泊発電所3号炉

基準津波に関するコメント回答

(地震に伴う津波と地震以外の要因に伴う津波の組合せ)

(補足説明資料)

地震に伴う津波の第2波(東移動)(2/2) 断層パターン7(矩形モデル、東へ15km)

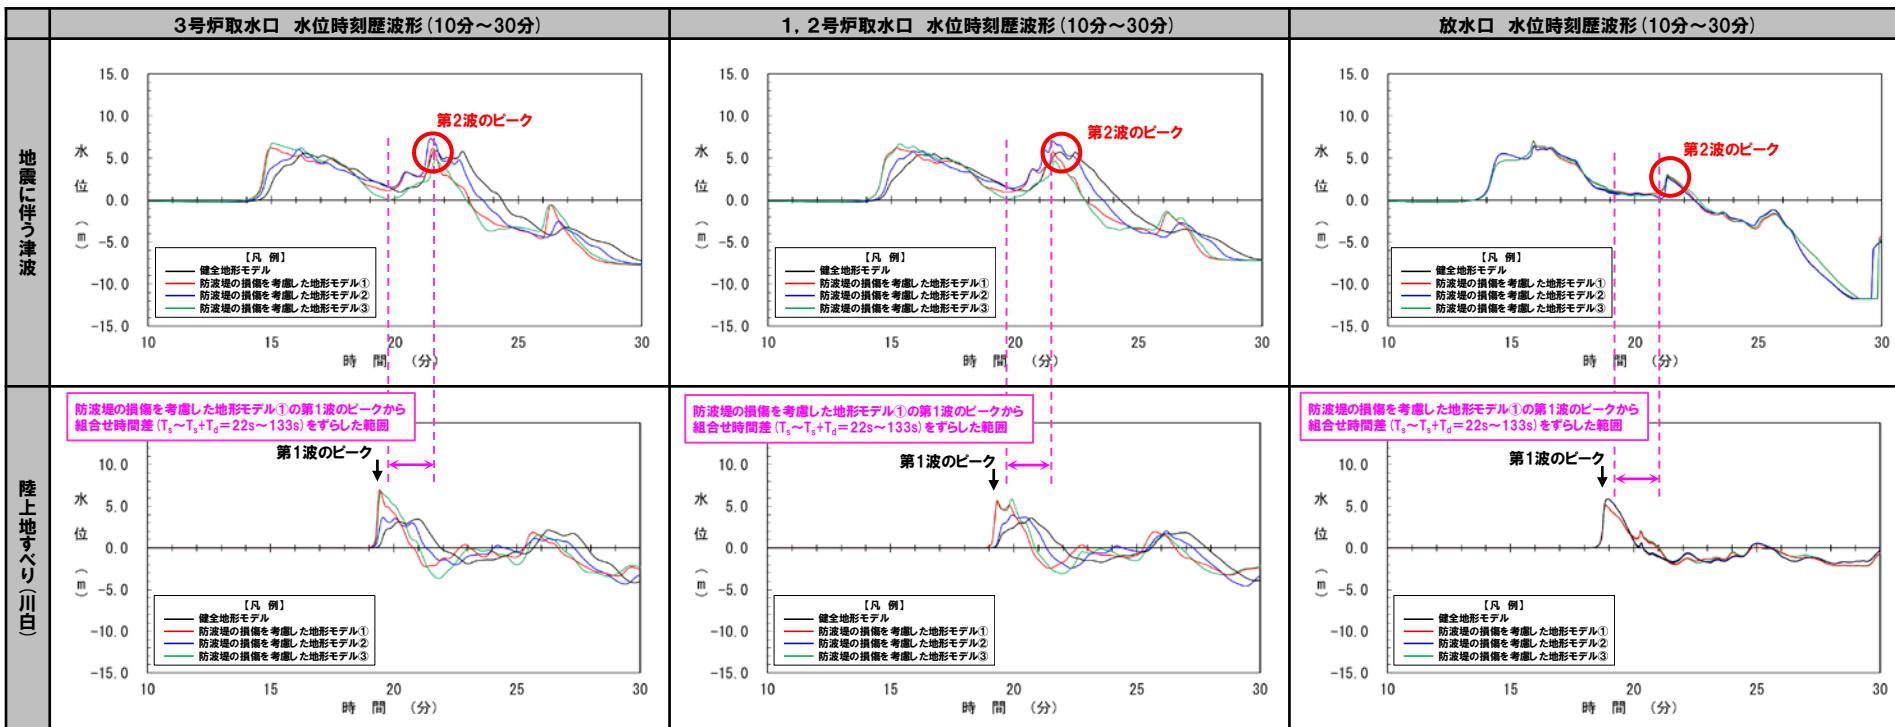
- 地震に伴う津波の第2波のピークが重なる波源として、断層パターン7(矩形モデル、東へ15km)を特定している(本編資料「2章(1)ピークが重なる波源の特定(位相の観点の検討)」を参照)。
- 加えて、当該波源の水位時刻歴波形からも、第2波のピークが陸上地すべり(川白)の第1波の組合せ時間範囲に入ることを確認した。
